Heilig-Kreuz-Münster in Schwäbisch Gmünd

Neugestaltung des Altarraumes

Preisgericht am 12.03.2004 in Schwäbisch Gmünd

Beurteilung des Preisgerichtes

1. Preis: Architekturbüro Prof. Gottfried Böhm, Köln

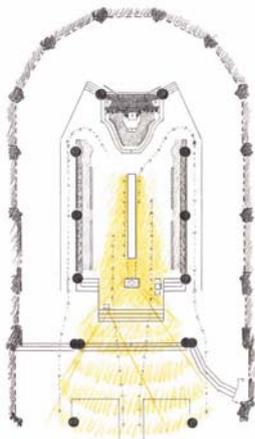
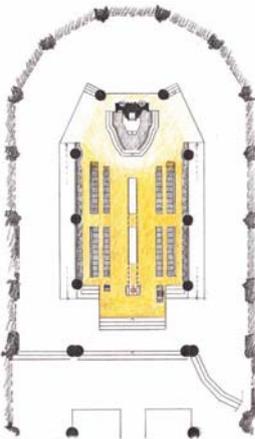
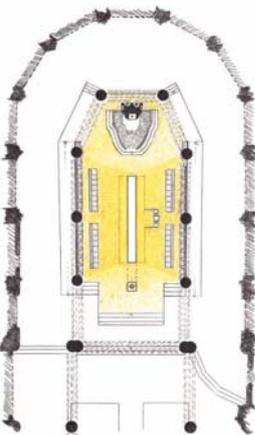
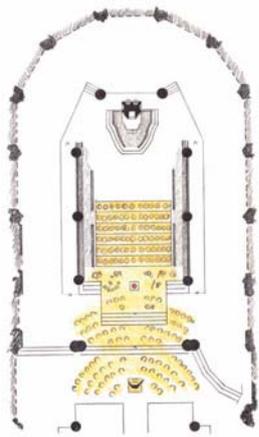
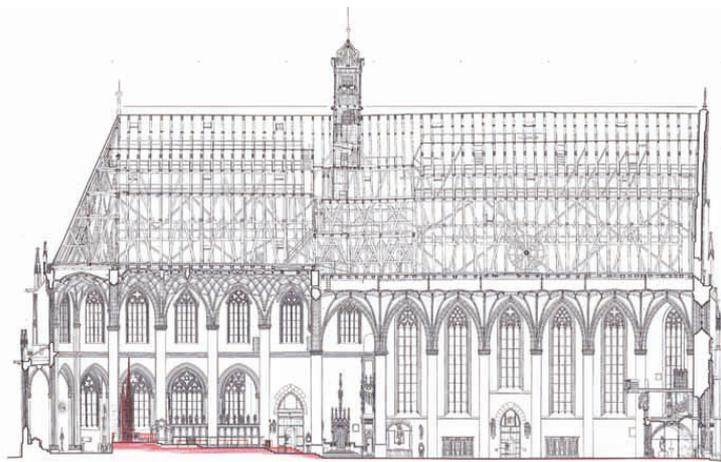
Der vorgeschlagene Altar wird kritisch beurteilt. Vor allem seine zusammengesetzte Form kann wenig überzeugen. Dabei erscheinen die dem Altar hinzugefügten Tische zwar für Kleingruppengottesdienste geeignet aber bei Festgottesdiensten nicht integrierbar.

Die kirchenmusikalischen Anforderungen wird voll Rechnung getragen, die Stufenanlage wäre optimierbar. Der Darstellung von Kirchenmusik wird ein ausreichender Raum zur Verfügung gestellt

Die Beleuchtungskonzeption beschränkt sich im Wesentlichen auf die bestehende Situation und entwickelt wenig neue Ansätze. Die vorgeschlagenen Strahler am Gesims können Blendungen erzeugen. Eine Beleuchtung für Altarraum und Orchesternutzung wäre nur eingeschränkt möglich.

Die Eingriffe in den historischen Kontext wie die Problematik der Rampen in der unmittelbaren Berührung mit den Säulenbasen scheinen grundsätzlich vertretbar. Diese könnte die Forderung nach dem einen Altar umsetzen und zudem die Raumdramatik steigern.

Dem vorliegenden Entwurf gelingt es mit wenigen entscheidenden Eingriffen, die gestellte Aufgabe zu lösen, wenn gleich die bildhauerische Ausformulierung des Zelebrationsaltars und Ambos präzisiert werden müsste.

3. Preis: Architekturbüro Wilhelm Huber, Betzigau

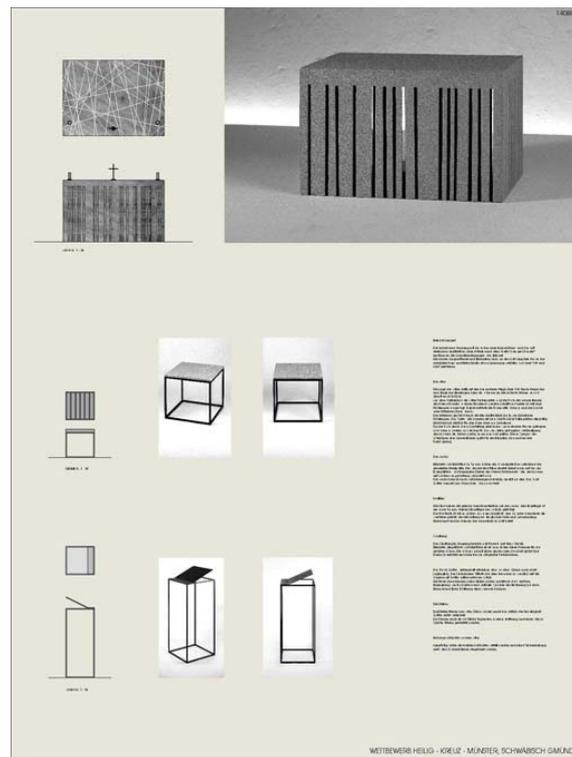
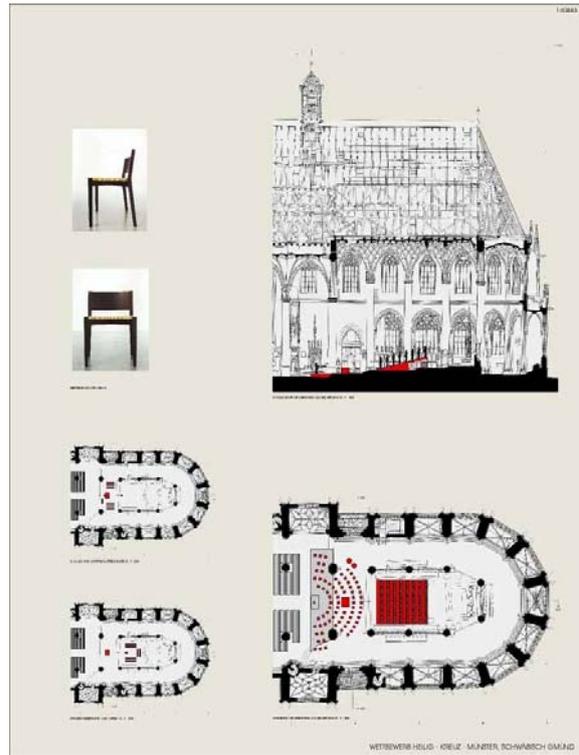
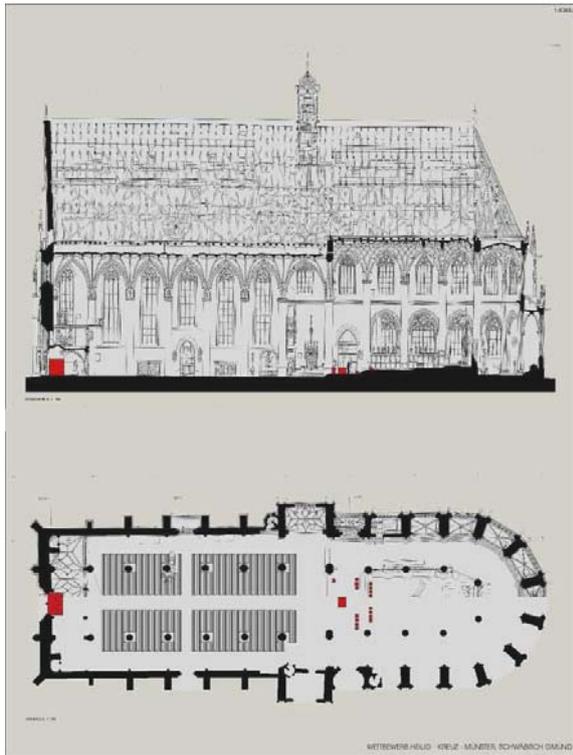
Der Entwurf überzeugt durch seine Zurückhaltung. Der bestehende Chorbereich mit seiner historischen Ausstattung bleibt unberührt. Dies wird aus denkmalpflegerischer Sicht positiv beurteilt. Der gewählte Standort des neuen Zelebrationsaltars bindet die Gemeinde stärker ein. Die eindeutige Definition

des neuen Altarraumes in Verbindung mit dem historischen Altarbereich ist nicht eindeutig gelöst.

Die kritische Anmerkung zum neuen Altarbereich mit dem neuen Zelebrationsaltar wird bei der Nutzung als Familien- und Gruppengottesdienst verbessert, ist aber nach wie vor nicht gelöst.

Überzeugend wirkt die Gestaltung des neuen Zelebrationsaltars.

Das Beleuchtungskonzept lässt viele Varianten zu. Durch die gewählten Leuchtmittel ist ein hoher Wartungsaufwand zu befürchten. Aufgrund der einfachen Haltung des Entwurfes ist eine wirtschaftliche Realisierung zu erwarten.

Insgesamt wird die Arbeit positiv bewertet. Der Lösungsansatz für die liturgischen Orte und verschiedene Details (Ambo, Bestuhlung) müssen weiter entwickelt werden.
